Deckblatt-Nr. 4

Zum Bebauungsplan "Jägerfeld GE"

der Gemeinde Neuhaus a. Inn,

LAGEPLAN M = 1:1000 28.02.94
 ERG. 01.08.94

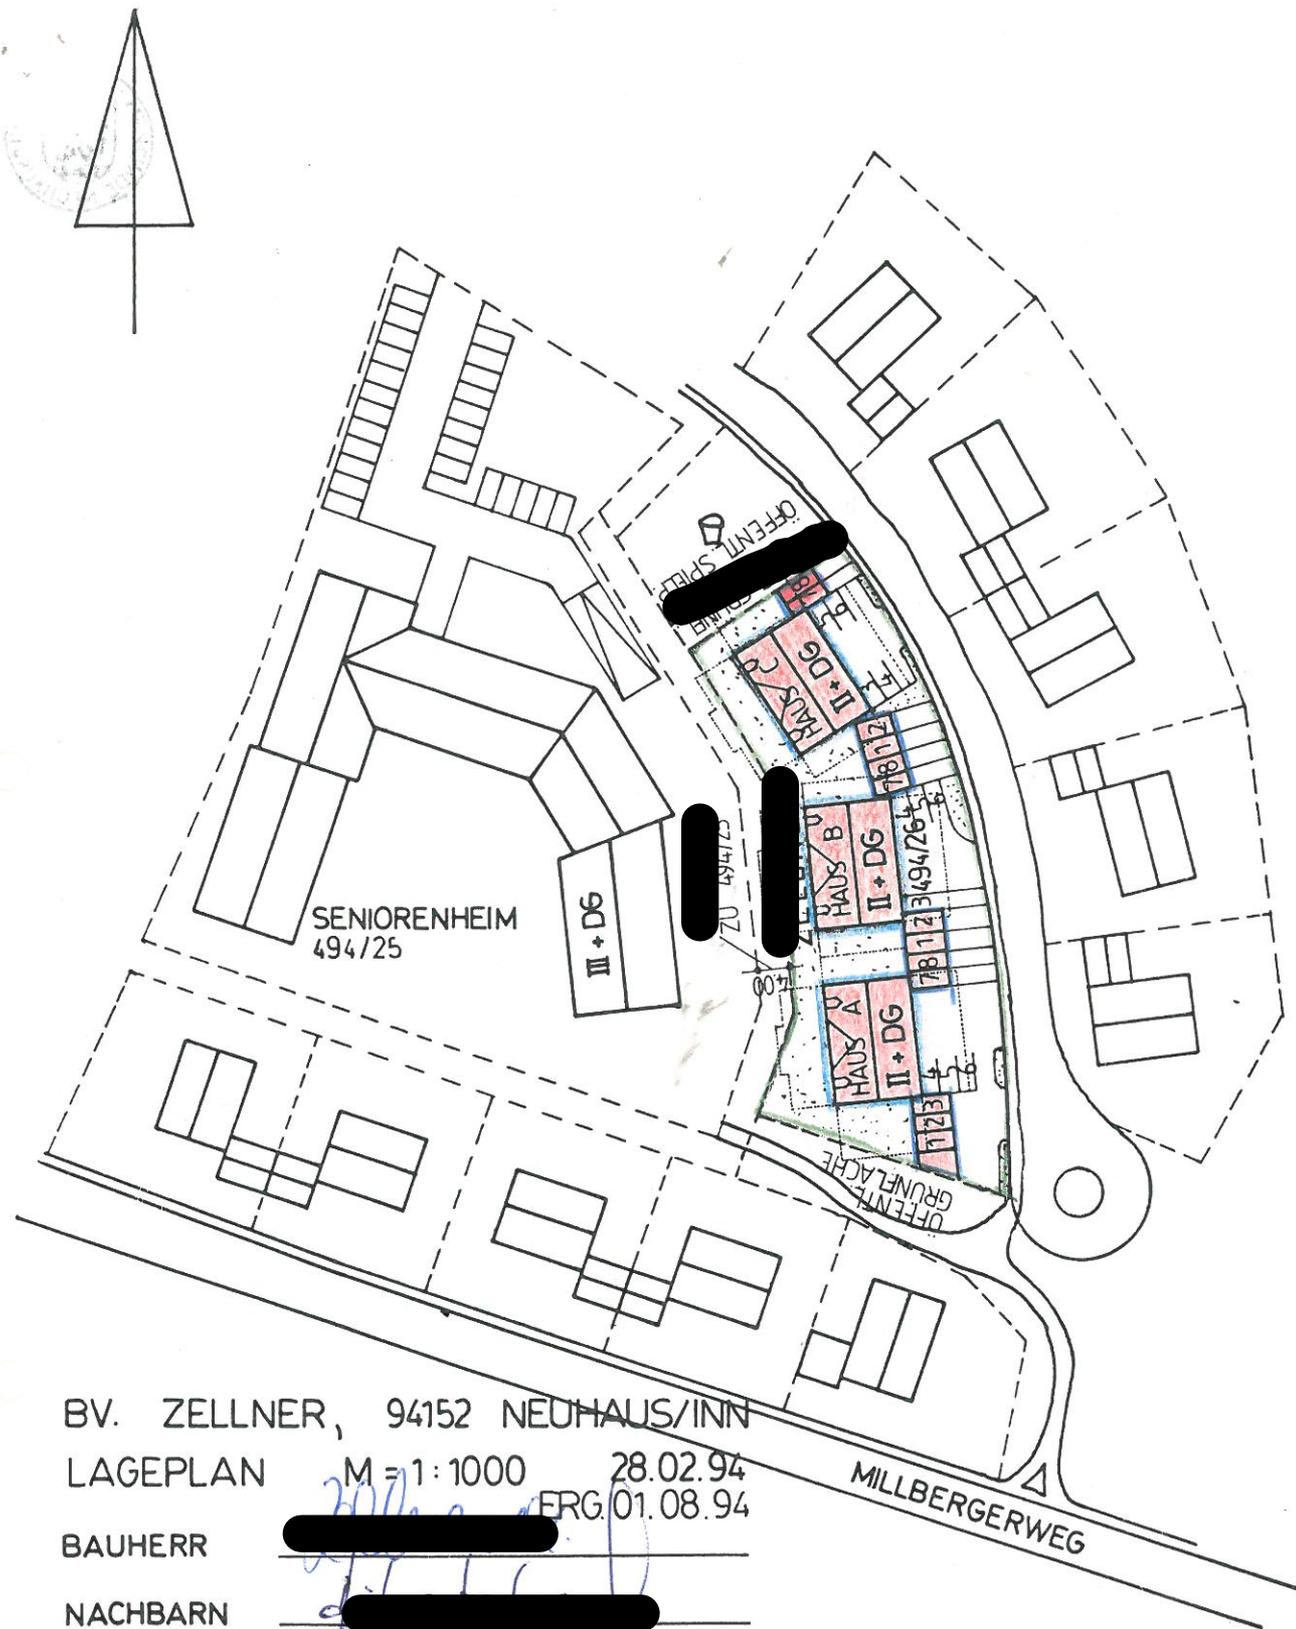
Änderung der textlichen Festsetzungen:

0.3.1 Kniestock: Zulässig bei II + DG
 bis max. 0,70 m
 Oberkante Pfette

Nachdem das Seniorenheim mit III + DG auf dem Nachbargrundstück geplant ist, wird für die 3 Parzellen, die direkt daneben liegen zu den bisherigen 2 Vollgeschoßen auch ein ausgebautes Dachgeschoß zugelassen.

Um eine optische Abstufung zwischen Seniorenheim und den übrigen Gebäuden zu erreichen werden 70 cm Kniestock zugelassen.
